## 日本原燃(株)再処理施設に係る使用前事業者検査 及び埋込金物の健全性確認の状況

令和3年9月1日  
原子力規制庁

## 埋込金物の構造、当該埋込金物の浮き上がり状況

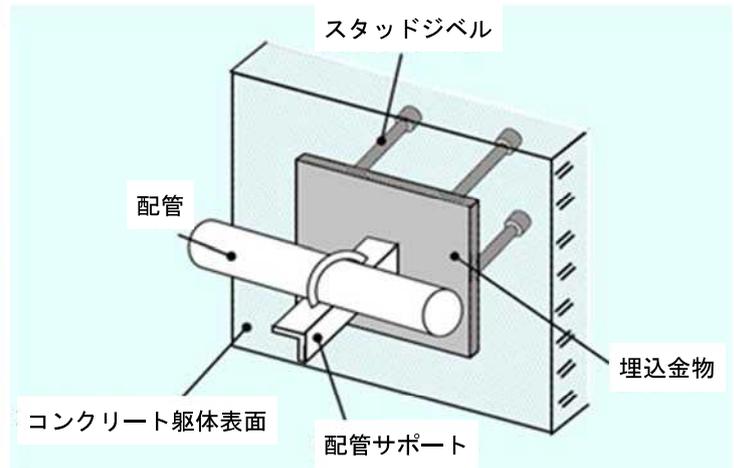
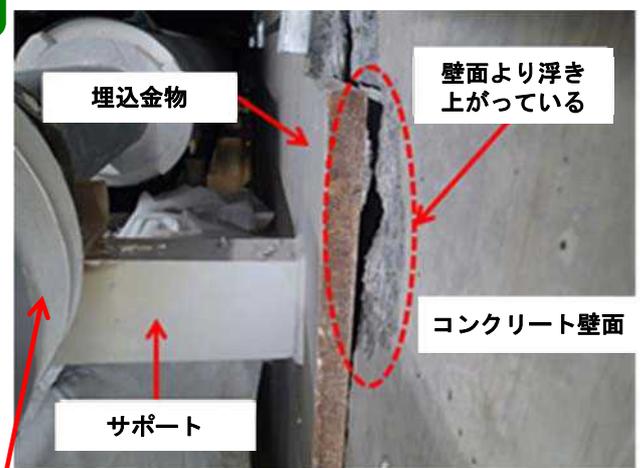
平成 15 年に埋込金物のスタッドジベル部<sup>7</sup>切断事象及び平成 27 年に埋込金物の不適切な施工が確認されたことから、機器等の強度評価上の前提条件となる埋込金物が、機器等に対する要求事項への適合性を判断する上で問題がないことをどのように評価するかについて原燃の見解を聴取した。

原燃は、埋込金物に対するこれまでの調査で、施工状況に問題のあったもの(194枚)は全て同じ施工会社によるものであり、これまでに確認した範囲では、他の施工会社によるものに不適切な施工は確認されていない、としている。

また、埋込金物の総数約 53 万枚のうち、約 38 万枚については現品調査による確認<sup>8</sup>又は検査記録等が存在し、施工は適切であったことを確認した、として

一方、残り約 15 万枚については、検査記録等がなく現品調査も一部実施困難なものであるため、工事を受注した会社の検査プロセス及び品質保証体制（試験・検査要領書、工事計画書、施工要領書、工事記録、品質保証計画書）から健全性を確認した、としている。（参考 2）

これらのうち工事記録のみで判断されたもの（4,571 枚）については、埋込金物の測定記録がなく、原燃の判断基準<sup>9</sup>を満足しないため、原燃から現品調査を実施していく旨回答があり、その状況について、8月12日及び8月19日の面談において原燃から以下の説明があった。（参考 3）

- ・工事記録のみで判断したもののうち、現品調査が実施できないものが 36 枚（うち設工認対象機器に関連するものは水槽内部の 4 枚と推定）あるが、4 枚について水抜き・足場組立等の工程から全数確認できるか現段階で不明。
- ・これらについては、検査プロセス及び品質保証体制に係るもののうち、工事記録以外の記録がないか改めて確認する。

原子力規制庁は、上記 2.（2）の原燃が行った確認・説明内容について、サンプリングによる原子力規制検査等を行い、以下を確認した。

- ①不適切な施工を行った会社（1 社）以外の施工会社による不適切な施工が確認されていないことについては、原燃が施工会社を網羅的に調査していること、施工会社ごとにサンプリング調査が実施され問題は見つかっていないこと、当該施工会社（1 社）以外の施工では異常は発生していないこと
- ②検査記録等がなく現品調査が一部実施困難なもの（約 15 万枚）の健全性については、原燃による判断基準を用いて評価の妥当性を評価した結果、工事記録のみで判断されたもの（4,571 枚）を除き、施工時に埋込金物の施工状態の確認が実施されていたものと推測でき、検査記録等として代替できると判断できること
- ③工事記録のみで判断したもののうち、設工認対象機器に関連するもので現

品調査が実施できないと推定している4枚については、全数を現品調査できるか不明であるが、工事記録以外の記録がないかも改めて確認することとしている

以上により、①及び②に関する原燃の評価については妥当と判断でき、また、③については、埋込金物が支持する機器等への影響評価について必要に応じて確認することを含め引き続き原子力規制検査（現地確認を含む）等により確認する。

図－3 使用前事業者検査の寸法検査における判定基準

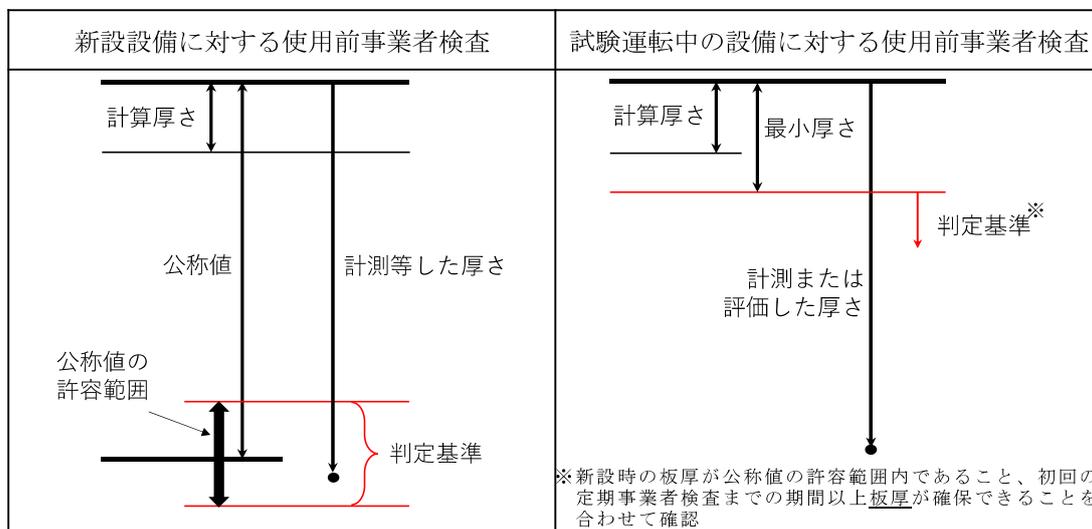
腐食を考慮する機器等について、アクティブ試験後、長期間経過していることから、どのように寸法検査を実施するか原燃の見解を聴取した。

原燃は、腐食減肉が想定される機器等の板厚の寸法検査について、アクティブ試験後、長期間経過していることから、板厚の実測又は設計腐食速度により現状の板厚を推定し、評価する、としている。

また、寸法検査の判定基準については、当該機器等を設置した時点の板厚が「公称値の許容範囲内」であること、並びに現状の板厚が「最小厚さ以上」であること及び初回の定期事業者検査までの期間以上板厚が確保できること、としている。（参考 4）

原子力規制庁は、腐食減肉が想定される機器等の板厚の寸法検査について、会合等での聴取により、以下を確認した。

- ・現状の板厚を実測できるものは実測し、実測できないものについては設計腐食速度により現状の板厚を求めること
- ・判定基準は、
  - ①当該機器等設置時の板厚が「公称値の許容範囲内」であること
  - ②現状の板厚が「最小厚さ以上」であること、かつ、初回の定期事業者検査までの期間以上板厚が確保できるとすること

以上により、要求事項への適合性の判断ができることから、使用前事業者検査は実施可能と評価する。
